あらかわ あらかわ 荒川水系荒川洪水浸水想定区域図の誤り 及び今後の対応について（お知らせ）

国土交通省北陸地方整備局が既に公表している荒川水系荒川洪水浸水想定区域図の作成において、使用するデータに誤りがありましたので、その概要及び今後の対応についてお知らせします。

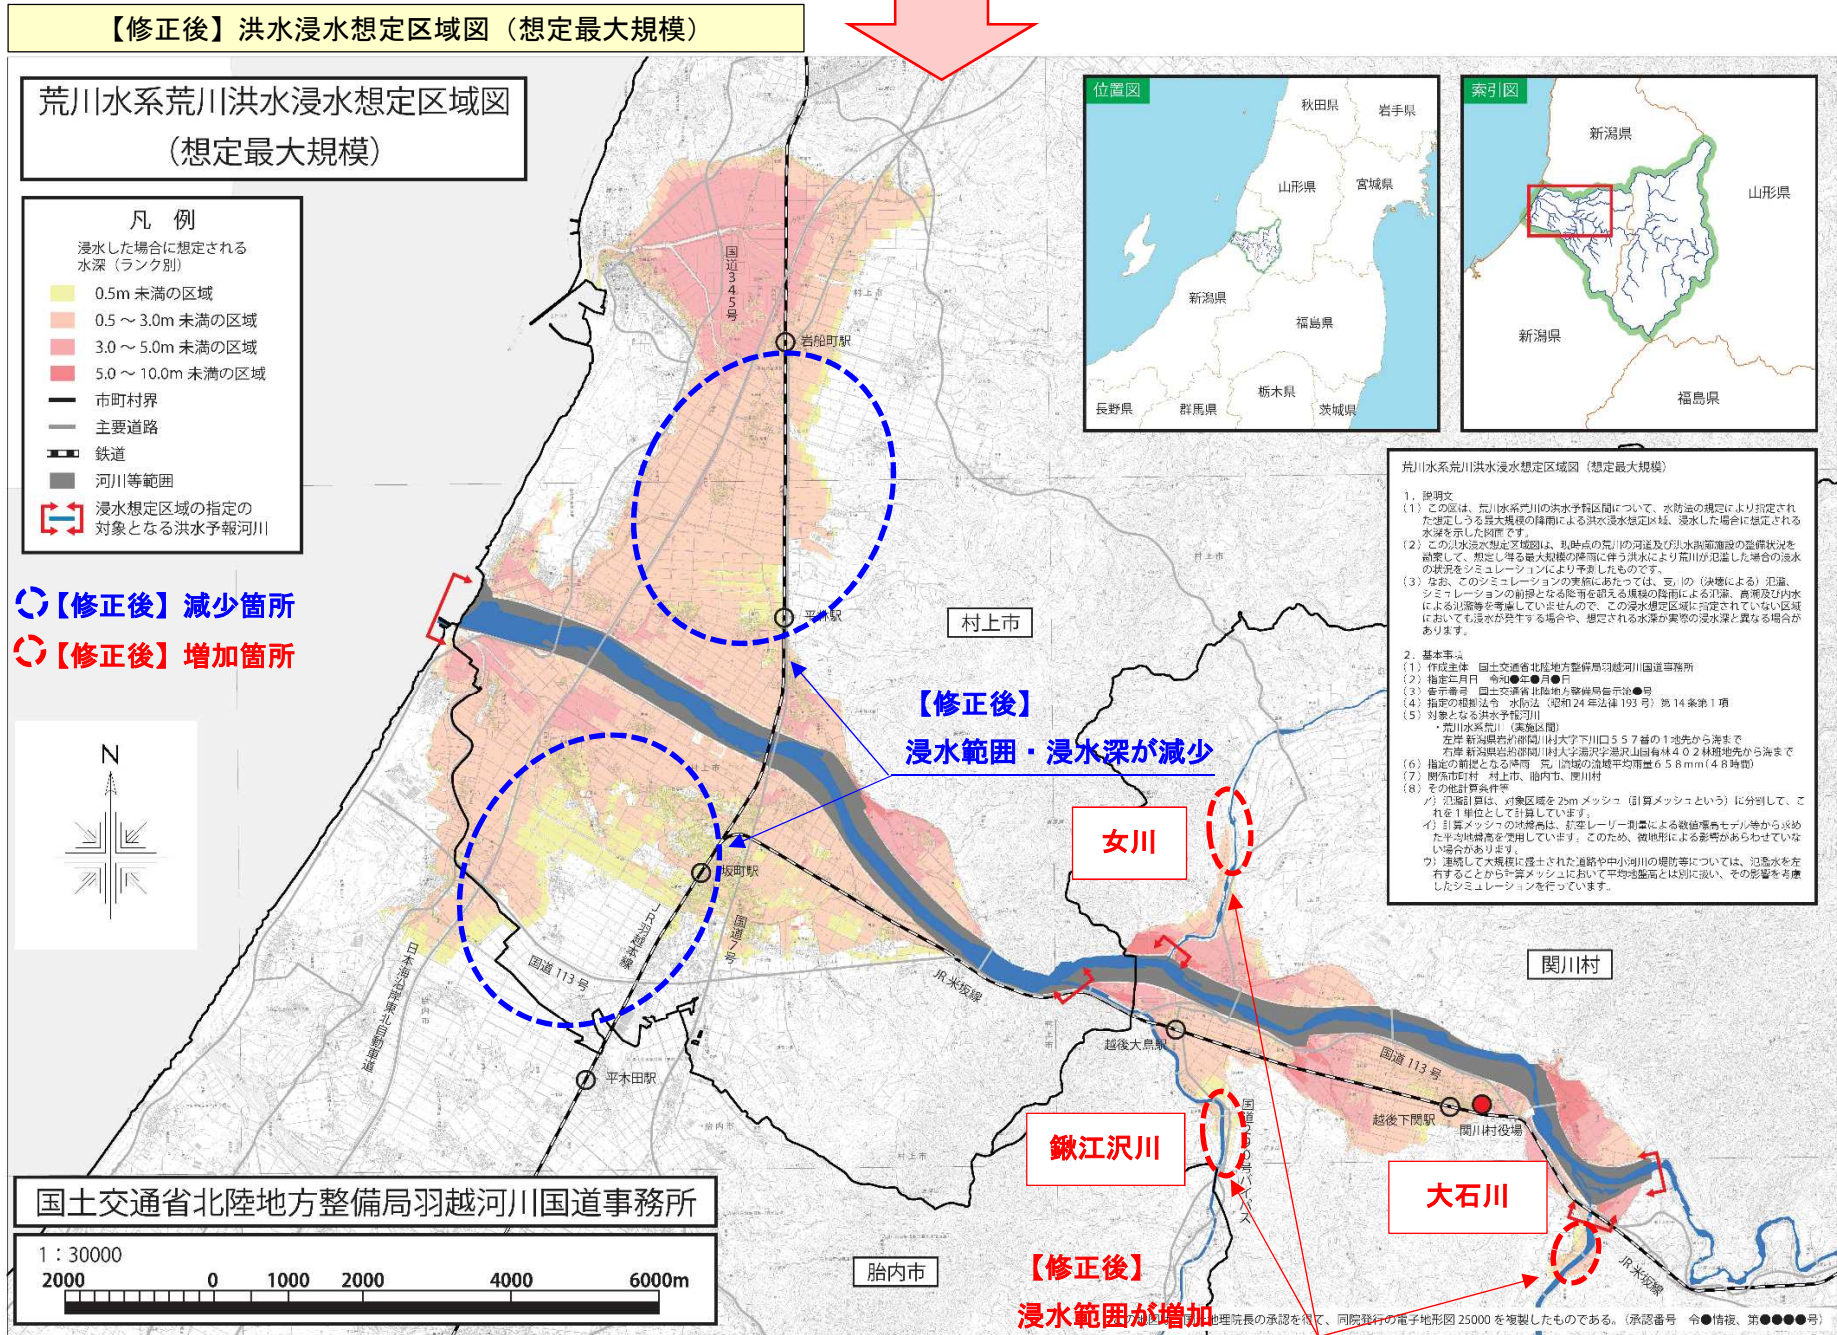
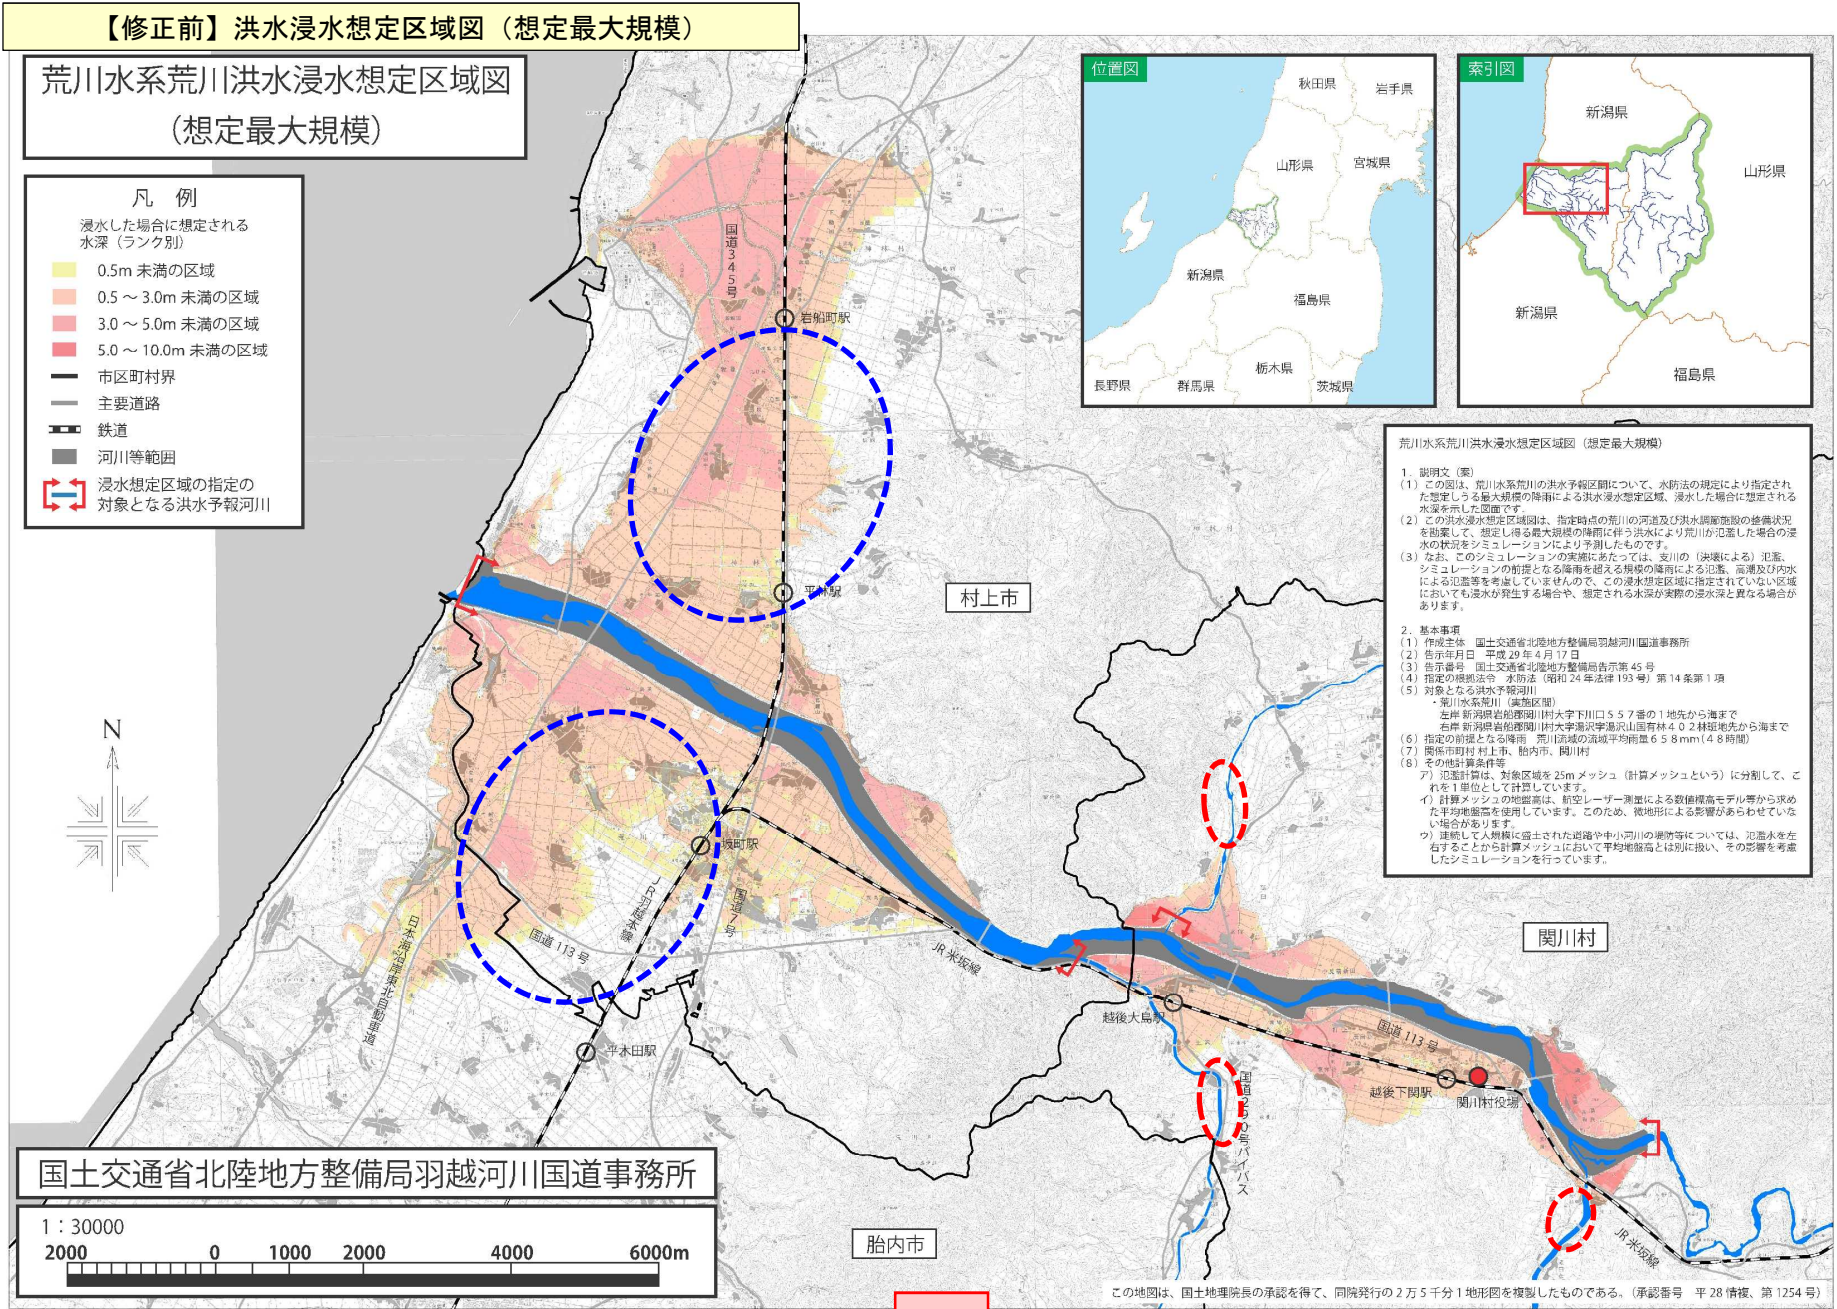
荒川洪水浸水想定区域図内で荒川に流入する支川大石川、女川、鍬江沢川のデータの誤り、また、浸水継続時間に使用するデータの設定に誤りがあったことから、浸水範囲、浸水深、浸水継続時間ならびに家屋倒壊等氾濫区域が異なります（図面 別紙1～4参照）。

羽越河川国道事務所としては、早急に正確なデータに修正、公表するとともに、関係機関と十分調整を行い、住民への周知を図って参ります。
